三菱ホイスト

No. 855-0199

ホイスト用巻上上限リミットスイッチ部「ウデ」変更のお知らせ

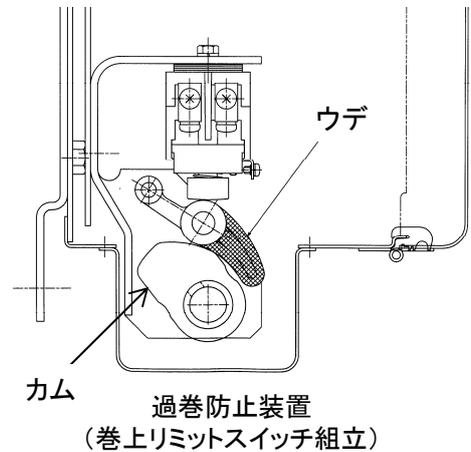
- 右図「ウデ」形状が変更となります。
図中「ウデ」網掛け部が改良により延長(増加)した部分です。延長することにより、
- ①カムが回転し過ぎてもウデが
図中「カム」の左側に落ち込まない。
 - ②組立作業性の向上
などが期待できます。
- ・材質…亜鉛合金(変更なし)
 - ・取付方法…変更なし
